URZĄD MORSKI W GDYNI

Poz. rejestru: ZP-JG-3800-20/17

WYJAŚNIENIA TREŚCI SIWZ ZMIANA SIWZ

Dotyczy: Postępowania o udzielenie zamówienia publicznego w trybie przetargu nieograniczonego:
Wymiana i modernizacja systemów oznakowania nawigacyjnego w ramach projektu „Zintegrowany system oznakowania nawigacyjnego z elementami e-Navigation”

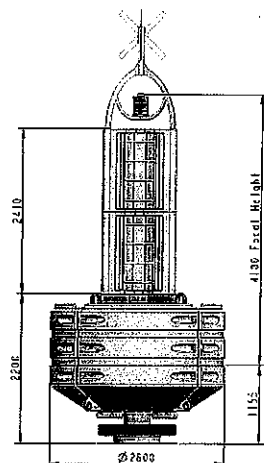
Czy Zamawiający dopuści do udziału w postępowaniu pławy spełniające wymagania Opisu Przedmiotu Zamówienia – II Zakres Zamówienia A. Pławy nawigacyjne 1. Dostawa 2 pław morskich

dużych z wyposażeniem – o wysokości światła nad powierzchnia wody wynoszącej 4,1 m – zgodnie z rysunkiem poniżej?

Zamawiający nie zaakceptuje pławy o wysokości światła wynoszącej 4,1 m. Pława przedstawiona na rysunku, z wieżą złożoną z dwóch segmentów nie spełnia wymagania Zamawiającego z uwagi na niedostateczną wysokość światła, która powinna wynosić 4,5 m lub więcej.
